**Informe firma conjunta**

**Referencia:** EX-2020-11258246- -APN-DNEP#MHA INFORME TÉCNICO DE REVISIÓN ESTUDIO DE IMPACTO AMBIENTAL PROYECTO “ADQUISICIÓN SÍSMICA 3D ÁREAS (CAN\_100 - CAN\_108 - CAN\_114) EQUINOR ARGENTINA AS SUCURSAL ARGENTINA”

**INFORME TÉCNICO DE REVISIÓN**  
**ESTUDIO DE IMPACTO AMBIENTAL**  
**PROYECTO “ADQUISICIÓN SÍSMICA 3D ÁREAS (CAN\_100 - CAN\_108 - CAN\_114)**  
**EQUINOR ARGENTINA AS SUCURSAL ARGENTINA”**  
**EX-2020-11258246- -APN-DNEP#MHA**

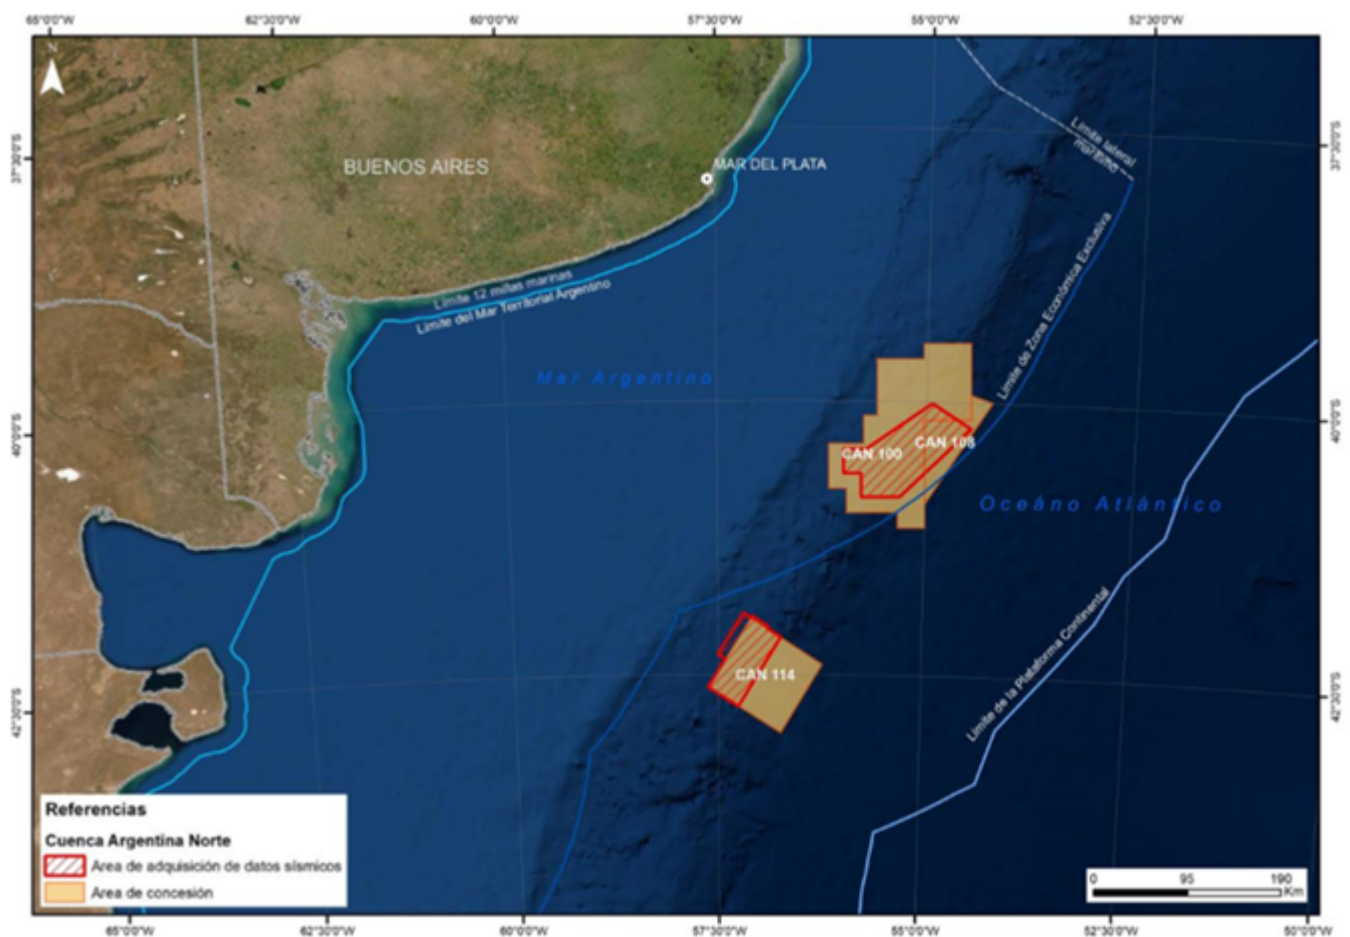
En el EsIA (**Capítulo 4, 2.5 Movilización y Logística**) se afirma que “*Durante la campaña el buque sísmico estará exclusivamente abocado a las tareas en las áreas CAN 100, CAN 108 y CAN 114, por lo que no se prevé que el mismo realice actividades en otros bloques*”. A pesar de ello, en la siguiente figura (**Figura 1. “Ubicación de las Áreas de Exploración CAN 100, CAN 108 y CAN 114.” del Capítulo 4 del EsIA**) se observa que el área marcada para la adquisición de datos sísmicos excede los límites de los permisos de exploración otorgados a EQUINOR mediante las Resoluciones Resolución SGE N° 691/2019 (CAN\_108), Resolución SGE N° 702/2019 (CAN\_114) y Resolución SE N° 55/2020 (CAN\_100).

En efecto, puede observarse que la actividad se desarrollaría en parte del permiso de exploración del área CAN\_113; de titularidad de TOTAL AUSTRAL S.A. y B.P. EXPLORATION ARGENTINA LIMITED SUCURSAL ARGENTINA, operada por TOTAL AUSTRAL S.A.

Por tal motivo, dentro del PLAN DE GESTIÓN AMBIENTAL, específicamente el PROGRAMA DE GESTIÓN DE PERMISOS Y HABILITACIONES, cuyo objetivo es gestionar los permisos y habilitaciones necesarios para el desarrollo del Proyecto, se deberá incluir la gestión ante la empresa TOTAL AUSTRAL S.A. para que dé las autorizaciones necesarias para la obtención de datos dentro del área sujeta a su permiso de exploración.

Además de ello, se deberá incluir la gestión ante la empresa TOTAL AUSTRAL S.A. para la autorización de la obtención de datos dentro del área CAN\_113, dado que el área proyectada para la realización de toma de datos

sísmicos incluye parcialmente el área sujeta al permiso de exploración otorgado por Resolución SGE N° 600/2019 otorgado a dicha empresa.
